## USB 2.0A – Änderung Schirmblech

Aufgrund einer Designanpassung werden die folgenden USB2.0A Buchsen in Zukunft mit einem geänderten Schirmblech ausgeliefert.

### 2. Technische Änderung

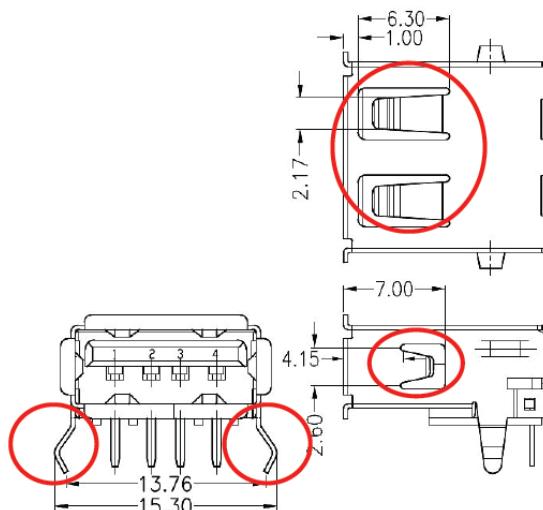
Geringfügige Veränderungen der Erdungskontakte (EMI Tabs und Lötkontakte)

Alte Version

## Neue Version

Neue Stand-Biegewerkzeuge, Optimierung des Fertigungsprozesses und eine Erhöhung der Fertigungskapazität.

Die Änderungen werden ab Ende Q2/2022 (Kompatibilitätskennzeichen: 01) in die laufende Produktion einfließen. Innerhalb einer Lieferung kann es ab diesem Zeitpunkt zu Vermischungen der Varianten kommen, jedoch nicht in einer VPE.
